Keuringsverslag van een elektrische laagspanning- en zeer lage spanningsinstallatie

NIET CONFORM

Datum keuring: 30/09/2025

Straatnaam Richard Valvekensstraat
Huisnummer 29
Busnummer -
Postcode 3010
Gemeente Kessel Lo
Land België

Afbeelding schakel- en verdeelbord:

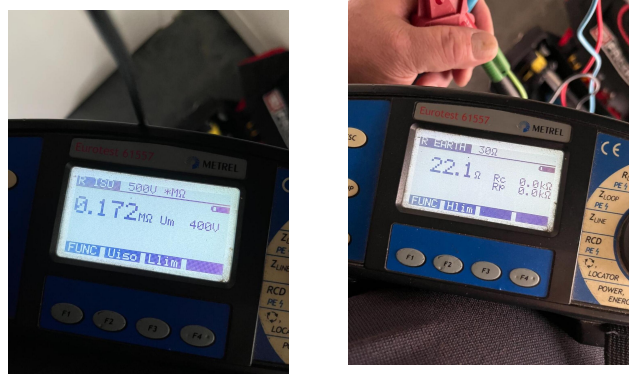
- I1.01 Eëndraadschema van de installatie is niet aanwezig. (Boek 1 Afdeling 2.12 - 2.13 en 3.1.2)
- I1.03 Situatieschema van de installatie is niet aanwezig. (Boek 1 Afdeling 2.12 - 2.13 en 3.1.2)

- I2.02 De waarde van de isolatieweerstand van één of meerdere stroombanen is kleiner dan 0,5M ohm. (Boek 1 Onderafdeling 6.4.5.1.)
- I2.03 De continuïteit van equipotentiaalverbindingen en/of beschermingsgeleiders zijn niet gewaarborgd. (Boek 1 Onderafdeling 5.3.5.3.G. en 5.4.3.5)

- I5.10 De genaakbare, naakte onder spanning staande delen zijn onvoldoende afgeschermd. (Boek 1 Afdeling 5.1.4. en 4.2.2.3.)
- I5.11 Niet gebruikte invoeringen van het verdeelbord zijn niet correct of onvoldoende afgedicht. (Boek 1 Afdeling 5.1.4. en 4.2.2.3.)

- I6.06 De differentieelstroombeschermingsinrichtingen die worden geplaatst in huishoudelijke installaties zijn ten minste van het type A. Een differentieelstroombeschermingsinrichtingen van het type AC is niet toegelaten. (Boek 1 Onderafdeling 5.3.5.3.)

- I8.07 Leidingen zijn te bevestigen met aangepaste bevestigingsmiddelen. (Boek 1 Onderafdeling 5.2.2. en 5.2.9.)
- I8.08 De geleiders van het type VOB moeten in daarvoor bestemde buizen, kabelgoten geïnstalleerd worden. (Boek 1 Onderafdeling 5.2.9.3. en 5.2.9.6.)

De elektrische installatie voldoet niet aan de voorschriften van het KB 08/09/2019 - AREI Boek 1. Een aanvullend bezoek moet door hetzelfde organisme worden uitgevoerd vóór 30/9/2026. De werken, nodig om de tijdens het controlebezoek vastgestelde inbreuken te doen verdwijnen, moeten zonder vertraging worden uitgevoerd en alle gepaste maatregelen worden genomen opdat, indien de installatie in dienst blijft, deze inbreuken geen gevaar vormen voor de personen of goederen.
